Aménagement de la nouvelle gare maritime de La Réunion

**Objet :** Examen au « cas par cas » sur la nécessité de soumission à évaluation environnementale de la nouvelle gare maritime de La Réunion (974)

Eléments complémentaires à l'examen au « cas par cas »

## NOTE DE REPONSE

Figure 4 – Plan d'aménagement de la rue Jesse Owens

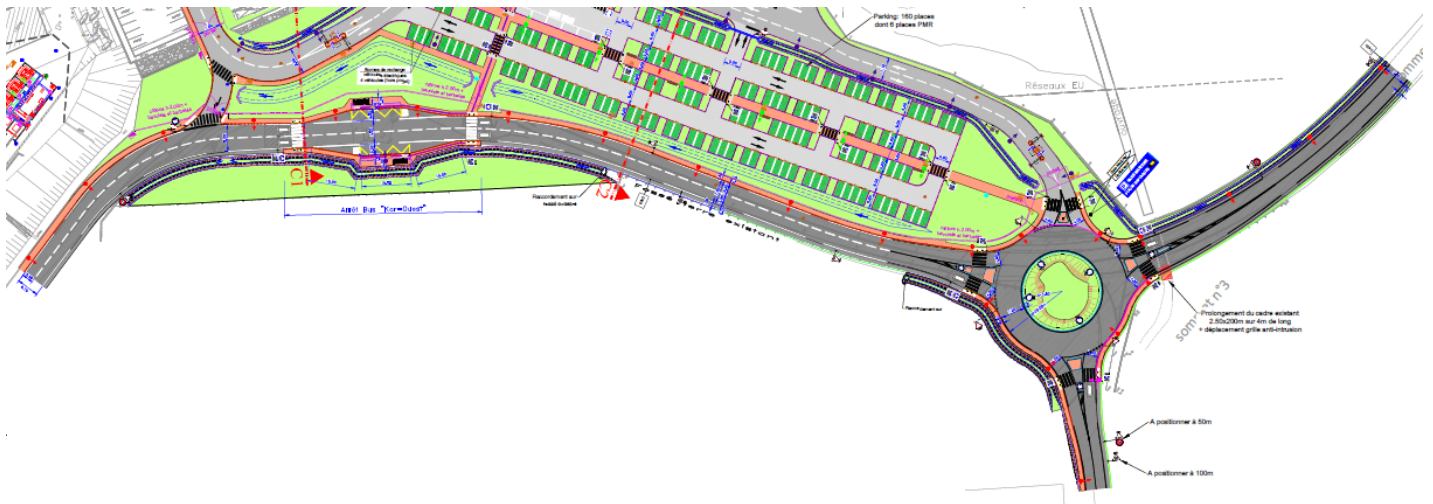
- un description plus précise et plus complète du projet d'amélioration des conditions d'accueil de la croisière au Port Est par le Grand Port maritime de La Réunion, projet dans lequel s'insère le projet présenté au cas par cas ;
- des précisions quant aux incidences de ce projet en matière de réorganisation de la zone d'activité portuaire, notamment pour ce qui concerne la relocalisation du site de stockage de containers d'une capacité d'environ 350 unité existant sur le site prévu pour le parking ;
- une présentation des solutions alternatives envisagées, y compris concernant une consommation moindre d'espace ;
- des précisions quant aux aménagements prévus, y compris ceux prévus par le projet de loi relatif à l'accélération de la production d'énergies renouvelables, en ce qu'ils peuvent avoir une incidence sur les espèces de passage sur le site.

Le projet prévoit la reprise de la rue Jesse Owens au droit de la gare maritime. Les aménagements de cette voie sont les suivants :

- Nouvelle chaussée en enrobés de largeur roulable 7.00 m (2 voies de largeur 3.50m) ;
- Trottoir en béton accessible aux personnes à mobilité réduite (PMR) de largeur 1.50 m côté gare maritime (Est) ;
- Bande végétalisée entre ce trottoir et la clôture renforcée le long de la gare maritime ;
- Deux quais bus en encoche positionnés face à face, de longueur 15.00 m et accessibles depuis la gare maritime ou l'extérieur, y compris par les PMR ;
- Fossé engazonné de largeur 3.00 m côté Ouest de la voie ;
- Giratoire au Sud du projet de rayon 20m permettant les girations de tous les véhicules y compris les poids lourds et rendant plus lisible et sécuritaire l'entrée de la gare maritime.

Les accès à la gare maritime depuis cette voie sont les suivants :

- Deux accès piétons : un au Nord à proximité des arrêts de bus et un au Sud à proximité du futur giratoire (mise en place d'un portillon et contrôle d'accès) ;
- Accès véhicules motorisés depuis le giratoire au Sud avec la mise en place d'un portail motorisé et des barrières levantes (fonctionnement par ticket) avec caméra de reconnaissance de plaques minéralogiques.
